Zamawiający:
GMINA CZERNICA
UL. KOLEJOWA 3, 55-003 CZERNICA,

Odpowiedzi na zapytania wykonawców dotyczące treści SWZ

Dotyczy: Budowa Zespołu Szkolno-Przedszkolnego w Nadolicach Wielkich Etap I (przedszkole i klasy I-III) oraz Etap II (klasy 4-8)

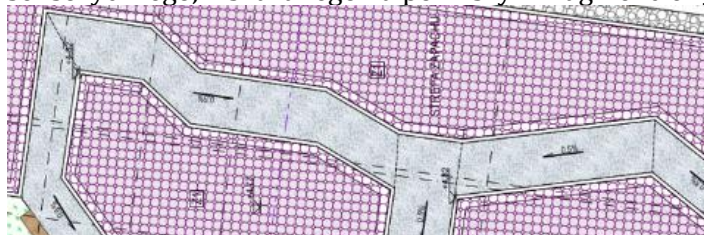
46. Prosimy o potwierdzenie, czy poniższy fragment rysunku dotyczy nawierzchni z desek drewnianych tarasowych. Jeżeli tak prosimy o przekazanie specyfikacji materiałowej.

Odp. W przedstawionym w pytaniu fragmencie należy zastosować deski drewniane tarasowe (sosna skandynawska) posiadające wysoką wytrzymałość na warunki atmosferyczne. Montaż wg. rozwiązań systemowych.

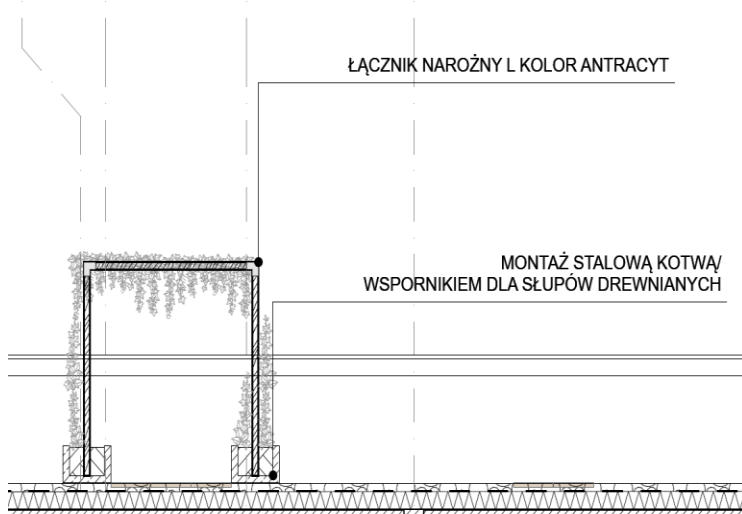
53. Prosimy o informację czy prefabrykowane żelbetowe zadaszenia nad wejściami do budynku mają pozostać w formie surowego żelbetu, czy mają zostać w jakiś sposób zaizolowane lub wykończone.

Odp. Wierzchnia warstwa prefabrykatu żelbetowego ma postać w formie surowego żelbetu.

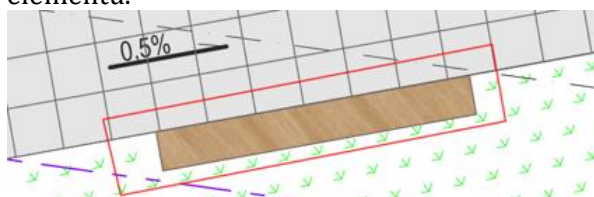
55. Jeżeli pergole drewniane są objęte zakresem niniejszego przetargu prosimy o przekazanie detali rysunkowych dla tych elementów

Odp. Zamawiający wymaga pergoli o wysokości 2,20m, pozostałe wymiary zgodnie z załączonymi rysunkami. Pergola wykonana z drewna – sosna skandynawska (wysoka wytrzymałość na warunki atmosferyczne). Montaż wg rozwiązań systemowych i informacji zwartej na rysunku przekroju.

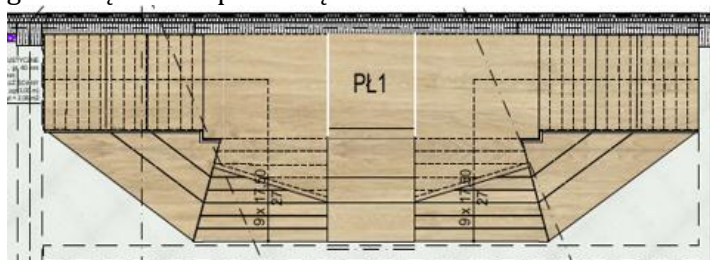
57. Zgodnie z SWZ: "Zamawiający wymaga aby uwzględnić w ofercie wykonanie na trzech placach zabaw o sumarycznej powierzchni ok. 688 m2 nawierzchni bezpiecznej z

amortyzujących mat przerostowych odpornych na warunki atmosferyczne i posiadających odpowiednie atesty do wykorzystania na nawierzchniach bezpiecznych wraz z wykonaniem odpowiedniej podbudowy (korytowanie, nawiezenie ziemi urodzajnej, obsianie trawą) zamiast przewidzianych w projekcie EPDM z podbudową." Zgodnie z PROJEKTEM ZAGOSPODAROWANIA TERENU - Projekt wykonawczy zmian ETAP 1: "Zmiany PZT w Etapie I: Zmiana nawierzchni placu zabaw z EPDM na piasek." Dokumentacja projektowa zamienna nie uwzględnia tej zmiany na rzutach i przekrojach. Prosimy o wskazanie jak ostatecznie mają być wykończone place zabaw oraz przekazanie zaktualizowanych o tą zmianę rzutów i przekrojów drogowych.

Odp. Zamawiający wymaga aby zastosować maty przerostowe zgodnie z zapisami SWZ.

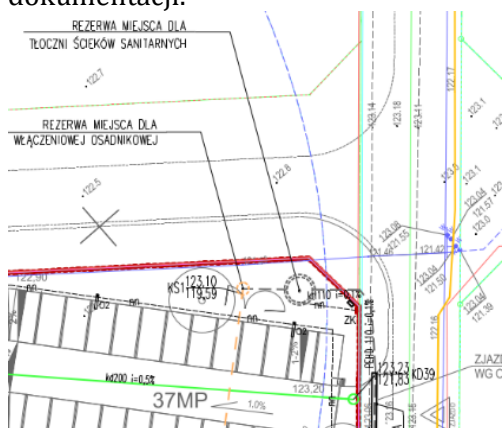
98. Proszę o podanie paramentów doborowych dla tłoczni ścieków sanitarnych.

Odp. Parametry doborowe dla tłoczni ścieków sanitarnych są zawarte w opisie technicznym Projektu Zagospodarowania Terenu „Budowa sieci kanalizacji sanitarnej na potrzeby budowy Zespołu Szkolno-Przedszkolnego przy ul. Wiedzy/Jeżynowej w Nadolicach Wielkich” –w pkt 2.1 „Budowa sieci kanalizacji sanitarnej”.

Tłocznia ścieków Nadolice Wielkie Zespół Szkolno - Przedszkolny	
Wysokość dopływu:	700 [mm]
Pojemność zbiornika:	0,430 [m³]
Zalecane wymiary komory:	3,0 [m]
Dopływ ścieków:	DN200 PN10
Przyłącze rurociągu tłocznego:	DN100PN10
Przewód wentylacji zbiornika tłoczni:	DN75
Sonda poziomu:	Pomiar hydrostatyczny
Moc silnika:	1,5 [kW]
Ilość obrotów:	1500 [min ⁻¹]
Stopień ochrony silnika:	IP68
Wrmik:	kanalowy otwarty
Min. punkt pracy:	Qp = 22,0 [m³/h]; Hp=6,25 [mSW]

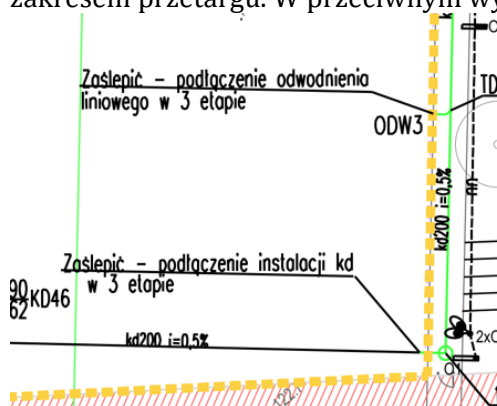
100. Proszę o potwierdzenie, że przyłącze i sieć kanalizacji deszczowej poza terenem inwestycji jest poza zakresem przetargu. W przeciwnym wypadku proszę o przekazanie dokumentacji.

Odp. Zamawiający informuje, że instalacja odprowadzenia wody deszczowej do rzeki Przerowa jest w zakresie postępowania. Zamawiający uzupełnił materiały do przetargu w ww. zakresie.
